COMUNE AMMINISTRATIVO DI VALFLORIANA

VARIANTE **2024** AL PIANO REGOLATORE GENERALE

CENSIMENTO, VALORIZZAZIONE E RECUPERO DEL PATRIMONIO EDILIZIO MONTANO ESISTENTE

NORME DI ATTUAZIONE - **RAFFRONTO**

Scheda n°1 - Esempio di ristrutturazione

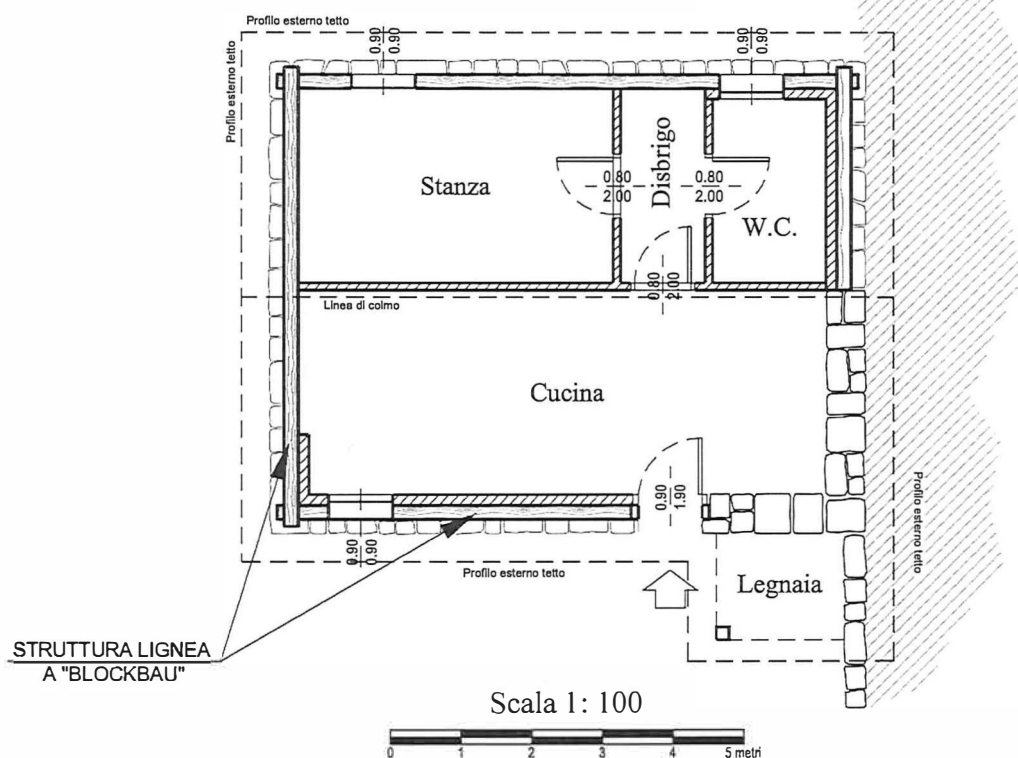
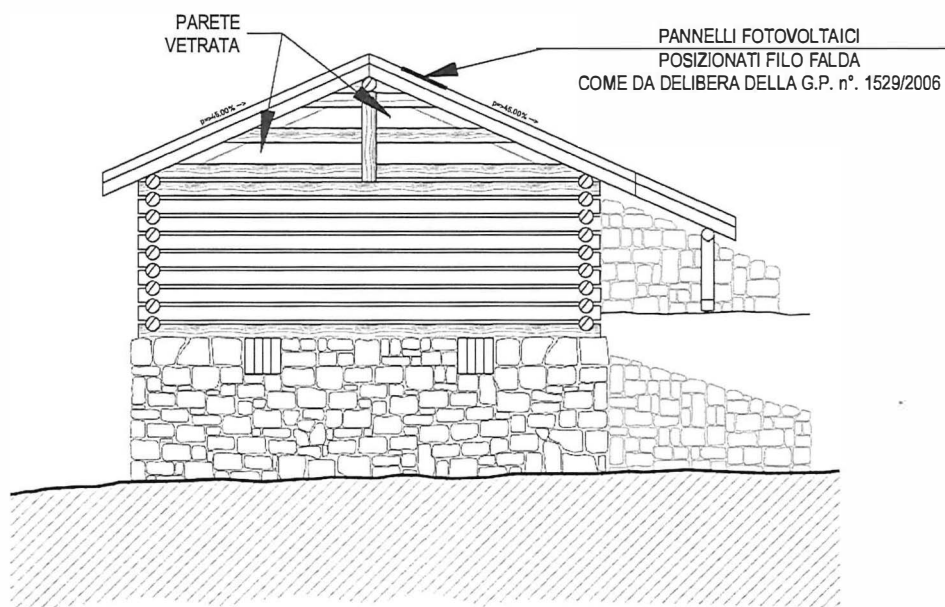
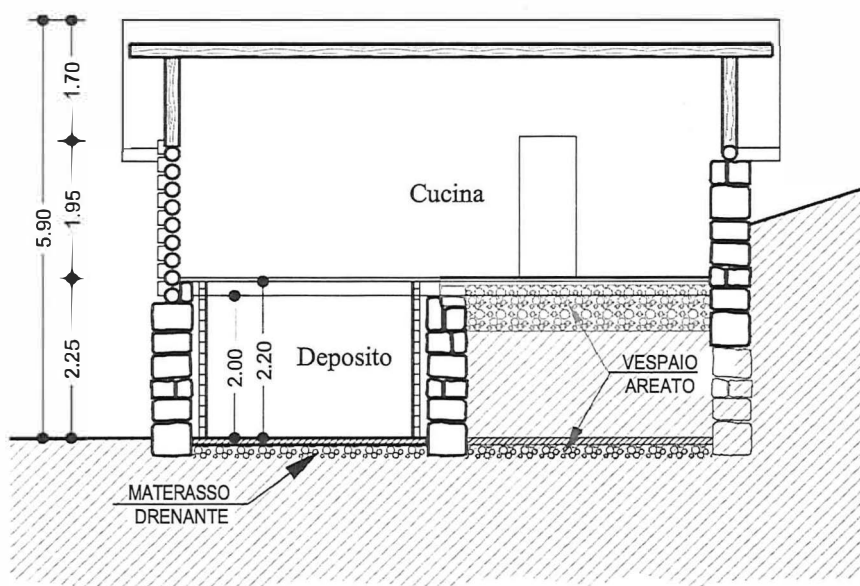
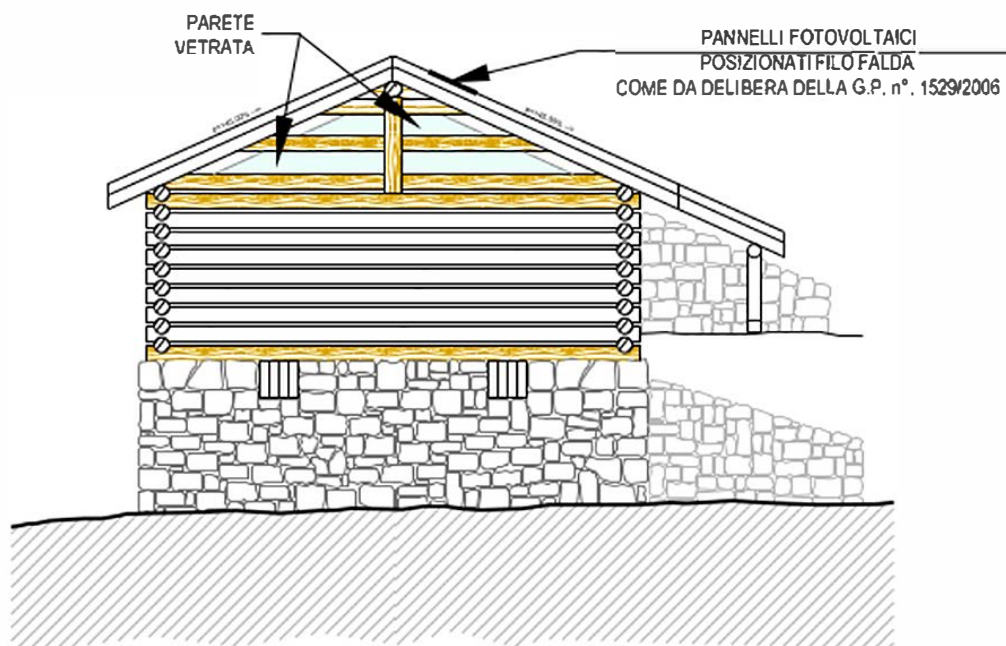
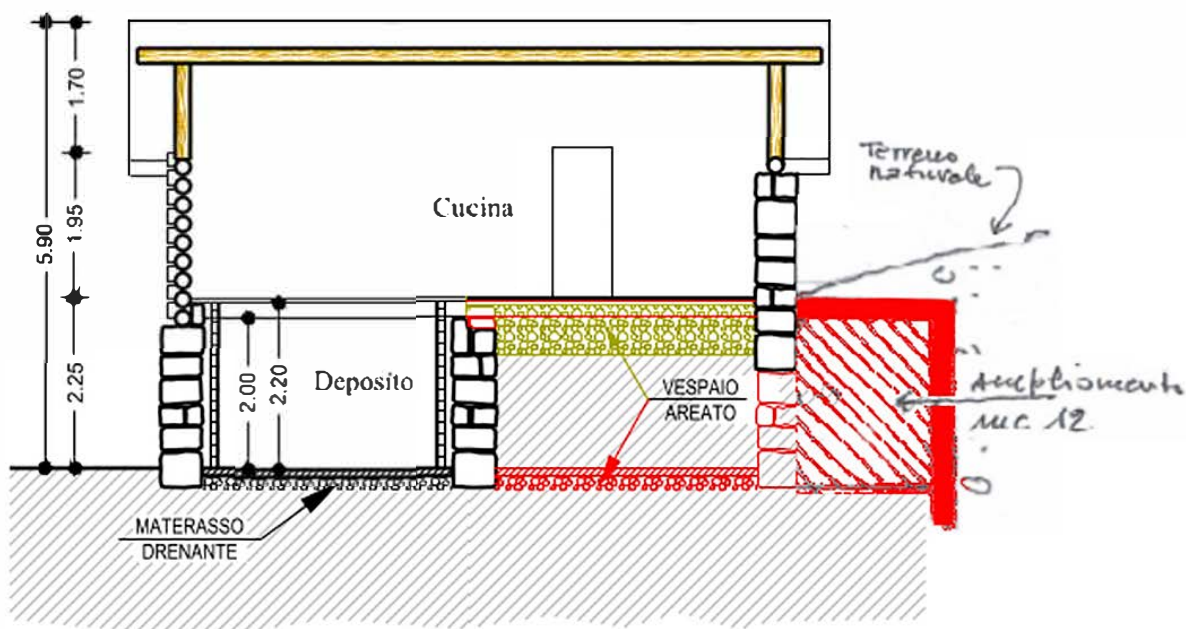
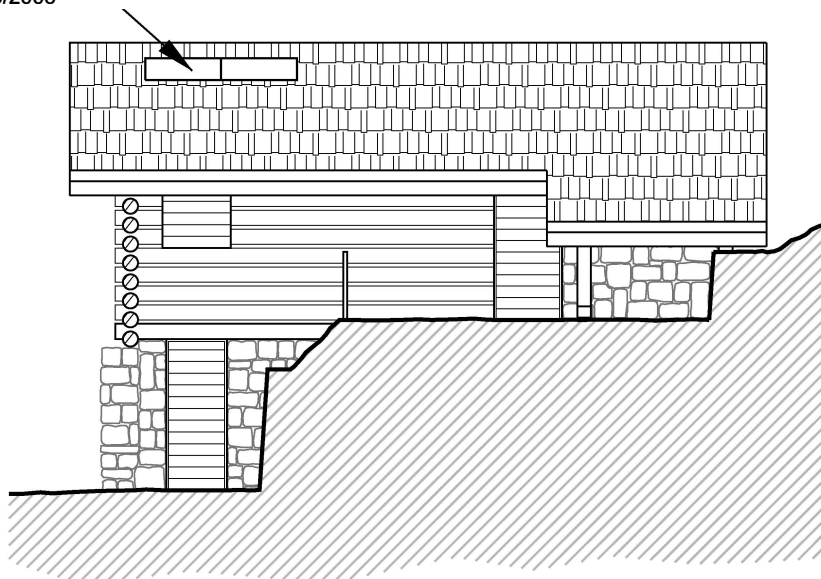
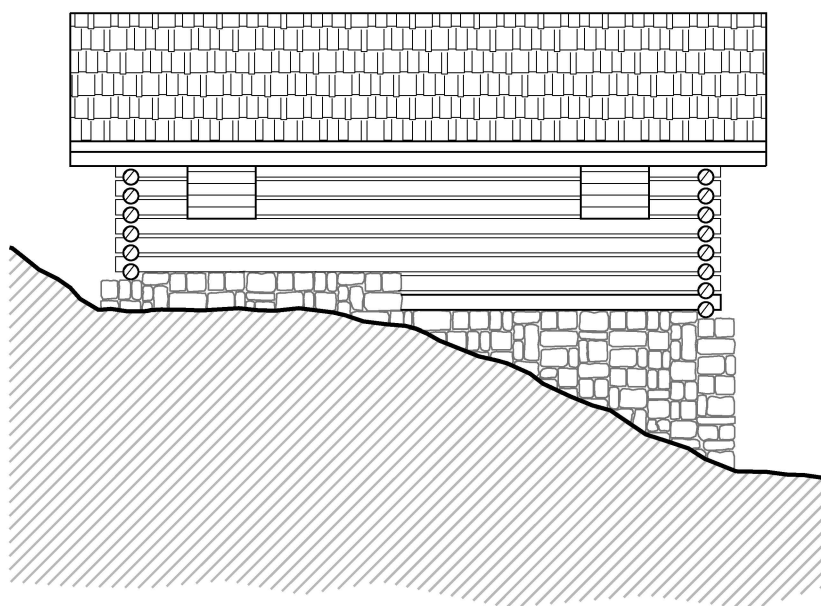
Con Variante 2024 al PRG viene modificata la SCHEDA 1 del MANUALE di cui al Titolo Secondo delle presenti Norme di Attuazione; tutti gli altri elaborati rimangono inalterati.

La Variante 2024 NON modifica le schede degli edifici, ma solamente la Scheda n°1 - Tavola 2R del MANUALE - TITOLO SECONDO delle presenti norme.
